Kolben und Kolbenringe.

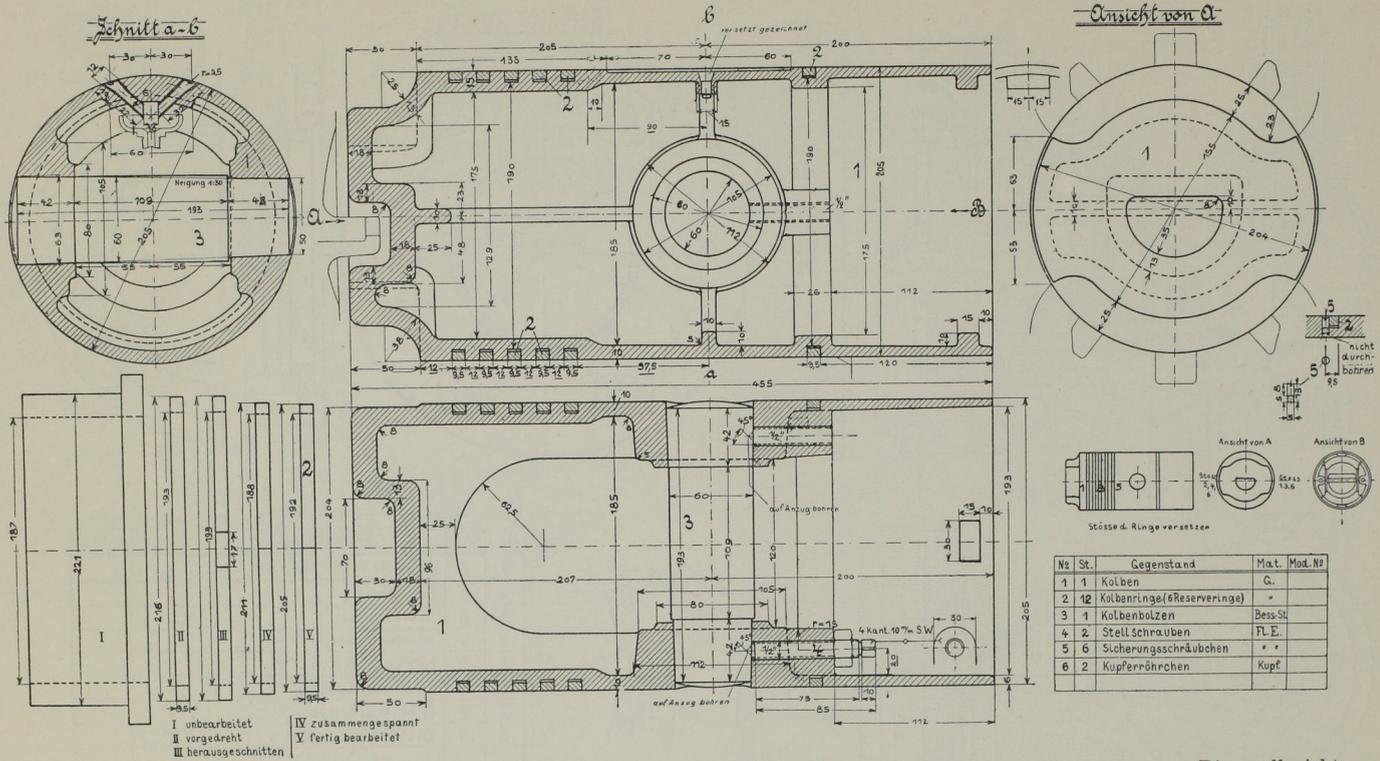
Nachträgliche Änderung. Zu A: Maß 22,5 wurde verkleinert, die Entfernung vom Kolbenboden bis zum ersten Ring soll nicht zu groß sein (vgl. 515 in Band I).
